工程联系单

工程名称：角直镇思安浜雨水排口整治工程　　编号：C.0.1 1 － 001

事由	一体化污水提升井增加泵井盖板、沿河挂管变更、取消一体化树脂混凝土排水沟	签收人 姓名及时间

变更设计(补充)通知单

审定	戴惠		专业负责人	邱云龙		设计阶段	施工图	项目名称	角直镇思安浜雨水排口整治工程	项目编号	SZD25010
审核	张开顺		校核	邱云龙		比例		分项名称		分项编号	
项目负责人	邱云龙		设计	孙周刊		日期	2025.11		污水平面设计图	图号	BG01

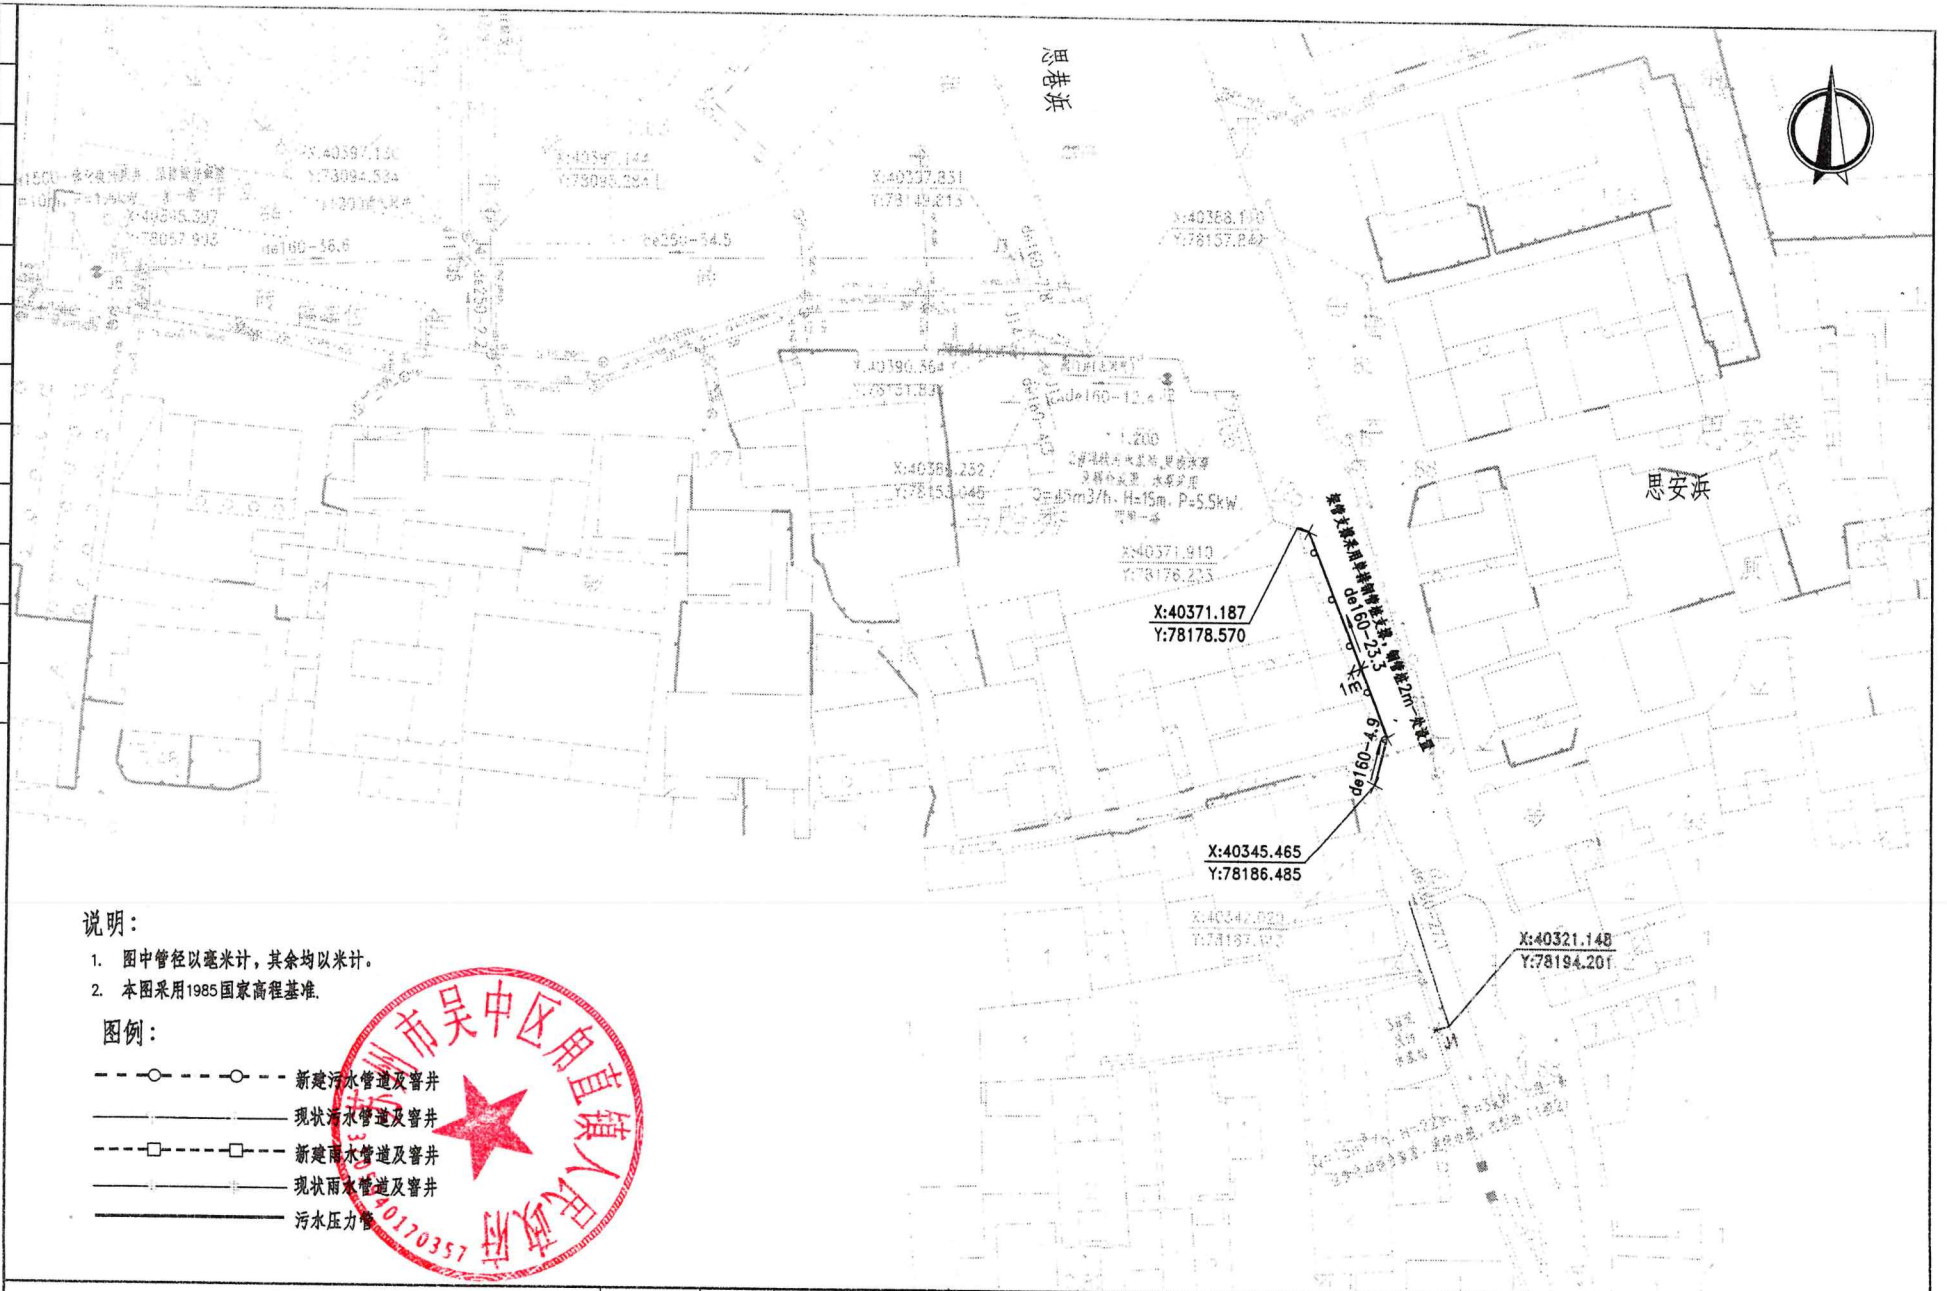
根据施工单位现场施工情况，原设计中沿恩港浜敷设压力管为沿驳岸挂管施工，由于现场情况复杂，挂管无法实施，故变更实施方案，具体变更如下：

因现场条件限制，无法按原设计沿驳岸进行挂管施工，现调整为在河道内架管。具体方案为：距河道西侧边线1米处，打入一排D159*4.5钢管桩（桩长2.5米，入河底深度1.5米），桩间距为2米。采用钢丝绳固定de160PE污水管，管顶标高位于水面以下。

华昕设计集团有限公司 HUAXIN DESIGN GROUP CO.,LTD.											
审定	戴惠		专业负责人	邱云龙		设计阶段	施工图	项目名称	角直镇思安浜雨水排口整治工程	项目编号	SZD25010
审核	张开顺		校核	邱云龙		比例		分项名称		分项编号	
项目负责人	邱云龙		设计	孙周刊		日期	2025.04	一体化泵井盖板设计图		图号	BG-01

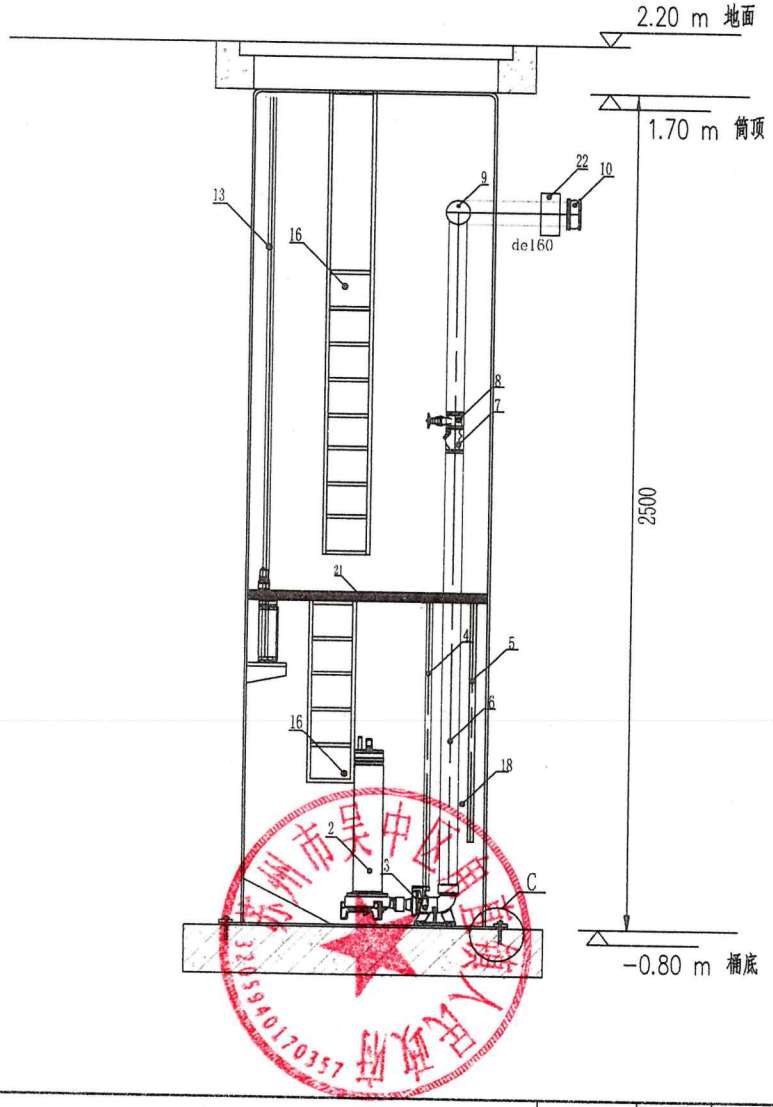
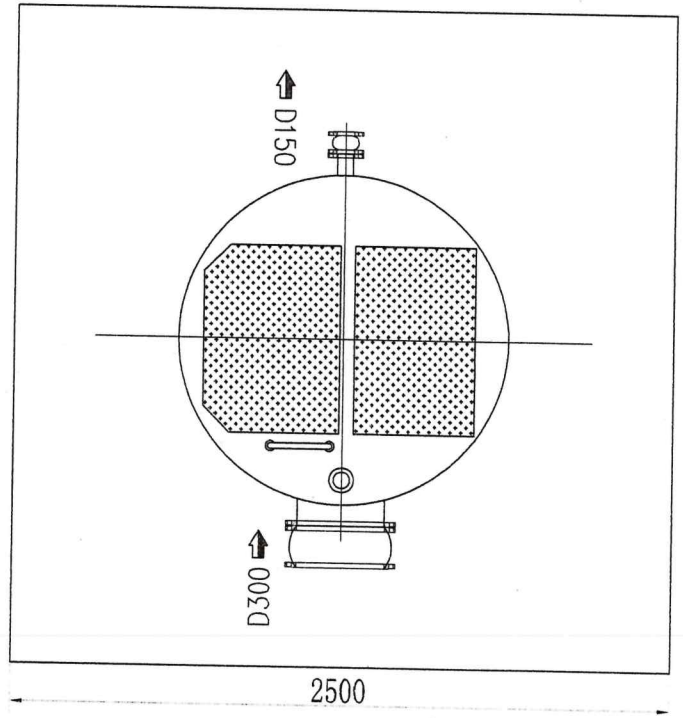
1、为满足车行要求，一体化泵井上方设 50cm 厚钢筋混凝土盖板，泵井顶部需放置在钢筋混凝土盖板以下；

泵井上方设钢筋混凝土盖板，满足车行要求，泵井顶部需放置再钢筋混凝土盖板以下
